RÉVISION DU PLU
de SAINT CERGUES

« Avis des PPA – PPC – rapport et conclusion du CE »

DÉCISIONS SUITE AUX RÉUNIONS DE COMMISSION PLU DES 17 ET 30 MAI 2016

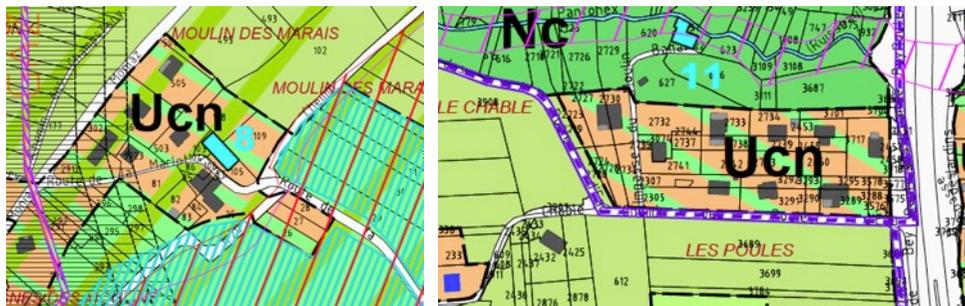
La prise en compte du potentiel de l'ensemble de ces secteurs (surface de 7,6 ha) conduirait sans doute à un dimensionnement du PLU supérieur à l'objectif affiché de 260 logements. Le rapport de présentation devrait être complété d'un tableau de synthèse reprenant pour chaque zone ouverte à l'urbanisation, la surface ouverte, la densité prévue et le nombre de logements programmé.

On considère que dans les zones Ua, Ub et Uc l'ensemble des terrains non bâti ne sera pas urbanisé sur le temps du PLU. On retient qu'entre 50 et 60% des terrains devraient être mobilisés à échéance du PLU.

Dans les zones 1AU, on considère que 100% des terrains pourront être bâtis.

Concernant la zone UR1, le tènement Tardy devrait être mobilisé durant la vie du PLU mais le tènement lié au maraichage est encore exploité. Le tènement Tardy représente 1,5 ha sur les 2 ha.

Concernant la zone UR2, le souhait de la collectivité est de faire évoluer le site vers de l'habitat mais l'exploitant agricole a pour projet de conserver ce site d'exploitation. Les terrains ne devraient pas pouvoir être mobilisés durant la vie du PLU.

Concernant les zones 2AU, du fait des engagements d'Annemasse Agglo à améliorer les réseaux existants avant de les conforter ou de les étendre, il est probable que seulement une partie des zones 2AU puissent être ouvertes à l'urbanisation durant la vie du PLU.
